SERVICE INFO – INA 0068

Hihnankiristimen 531 0779 10 muutos

Tuotenumero: 531 0779 10

Kuva 1: Edellinen versio edestä kuvattuna

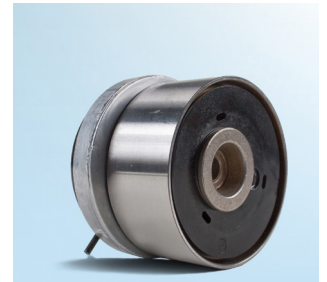
Jatkuvan tuotekehityksen vuoksi hihnankiristimeen (tuotenro INA. 531 0779 10) on tehty muutoksia. Kuvissa on esitetty ulkonäölliset erot vanhan ja uuden version välillä.

Uudessa hihnankiristimessä hihna kiristetään 6mm kuusiokoloavaimella.

Molemmat hihnankiristimet täyttävät tekniset vaatimukset ja niitä voidaan käyttää rajoituksetta edellä esitetyissä ajoneuvoissa.
